F1

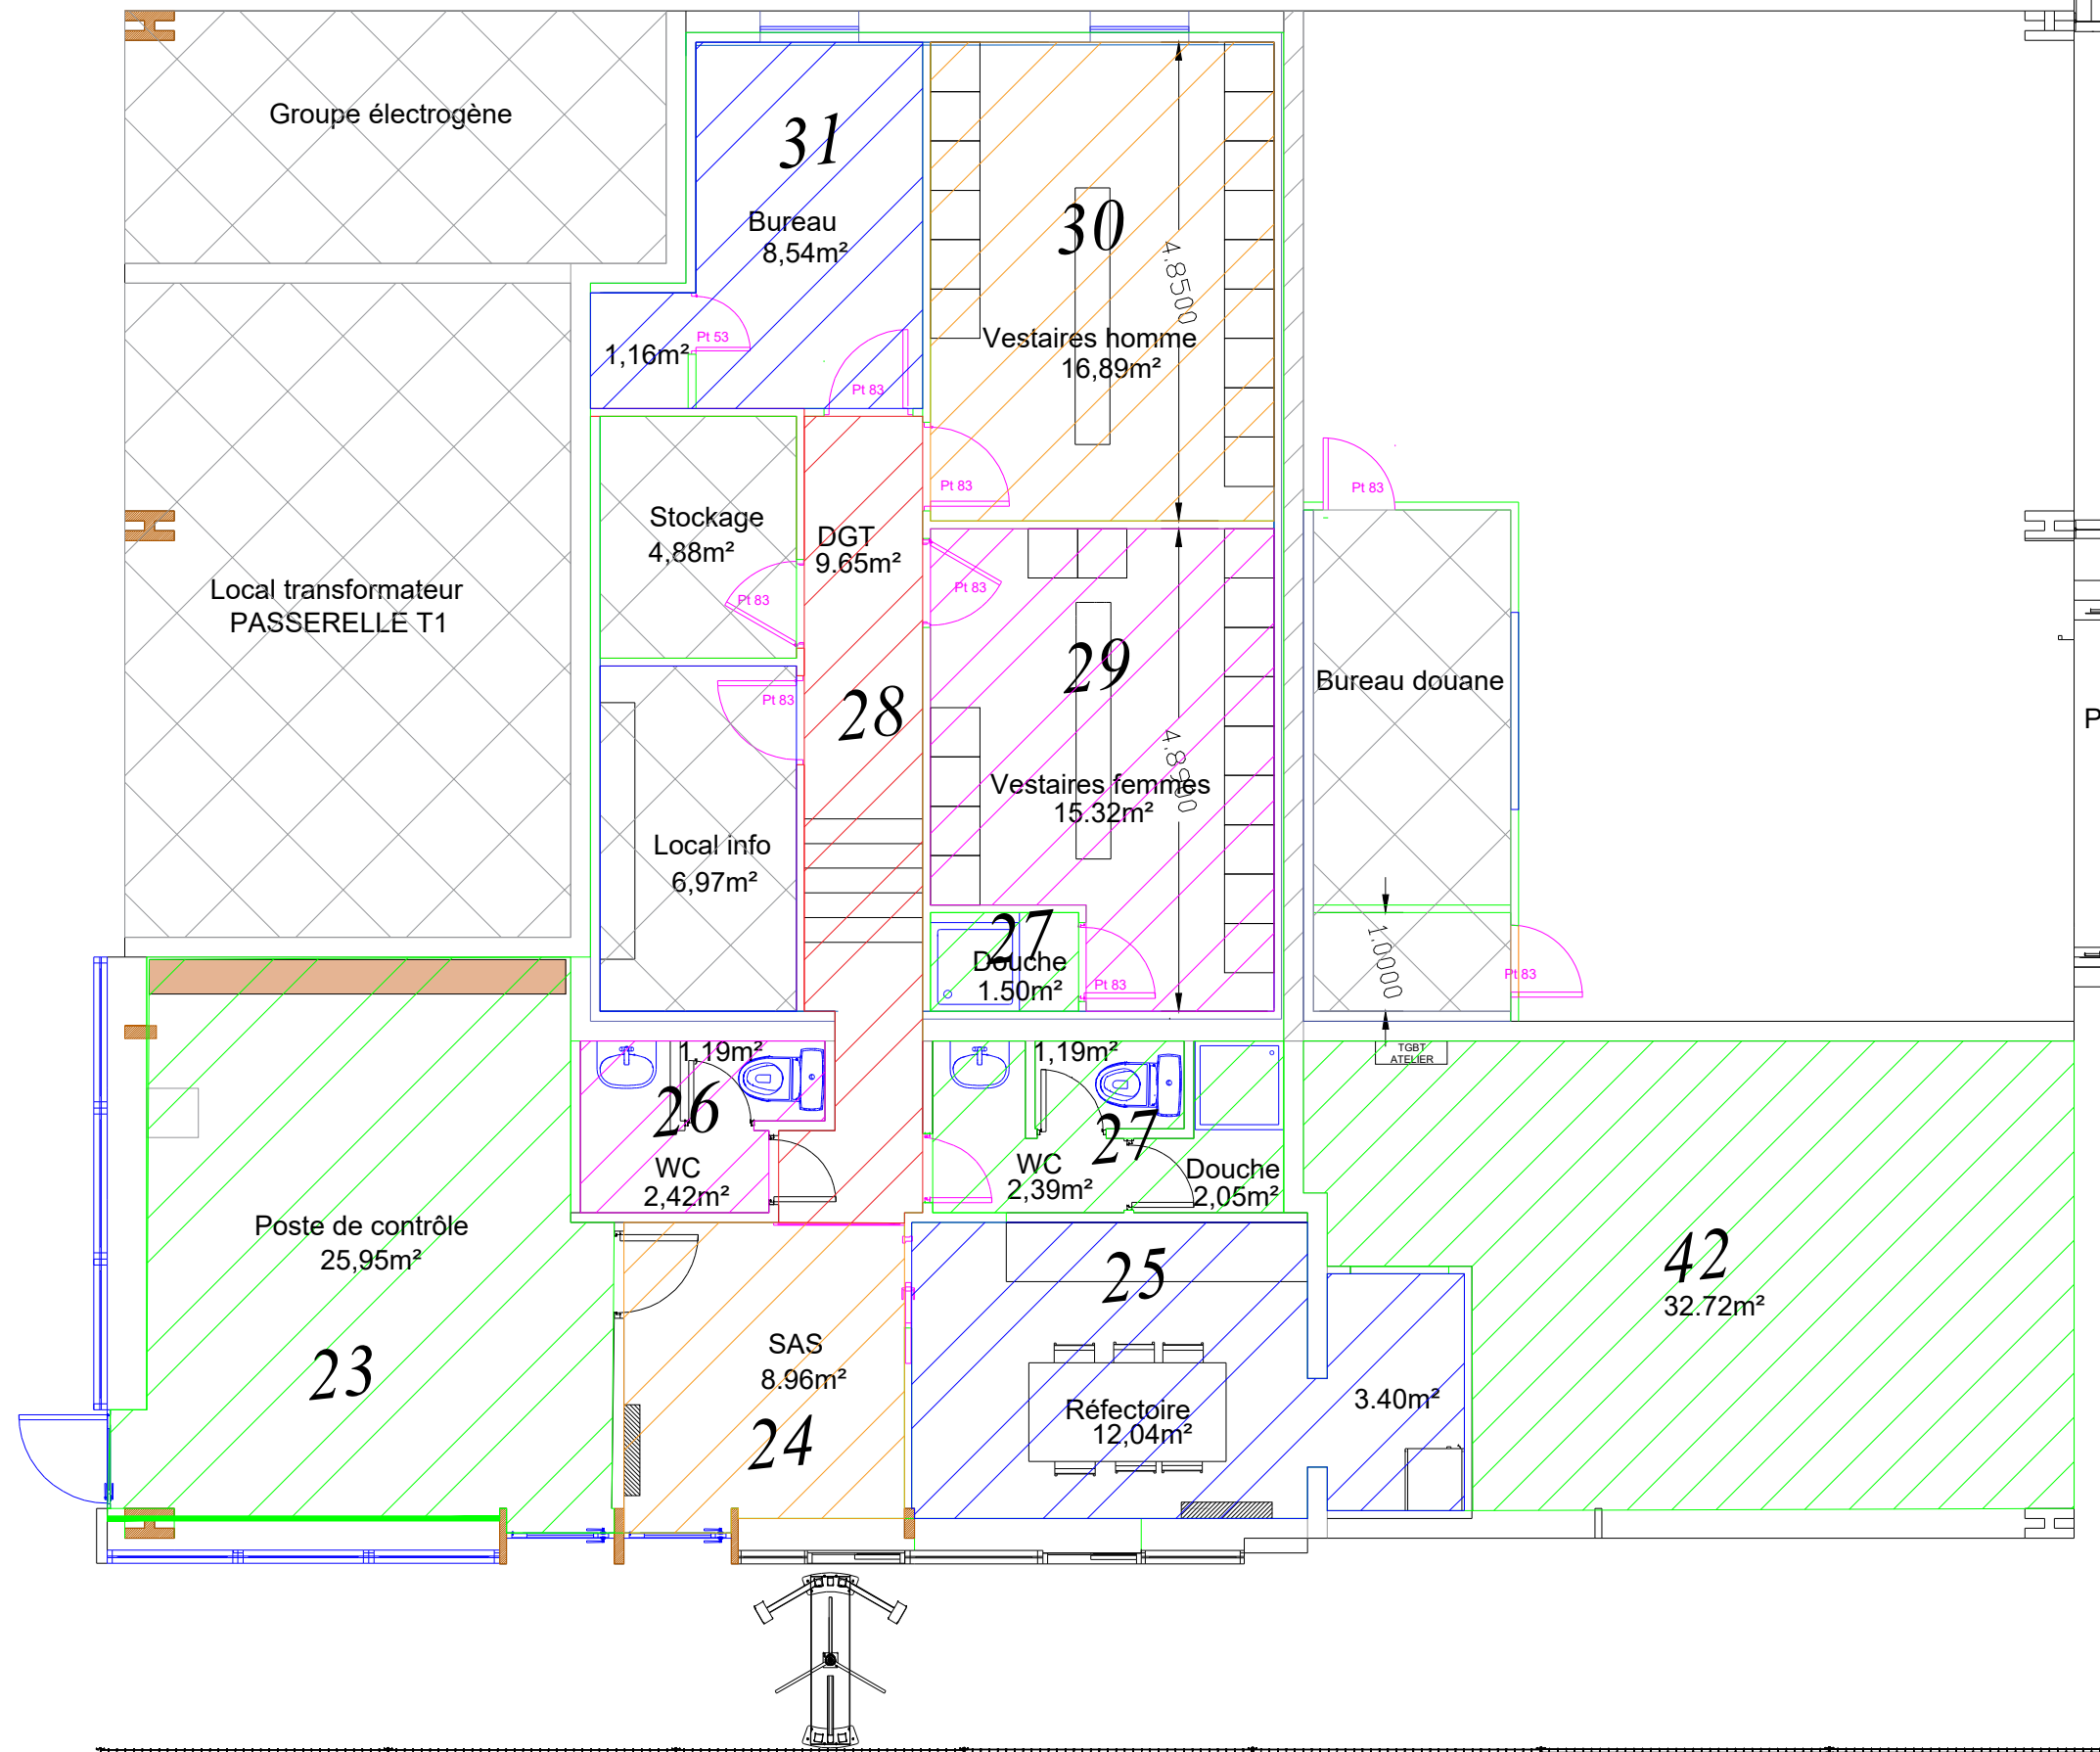
Pas de nettoyage

Nota : Pente rampe >5%
Non conforme PMR
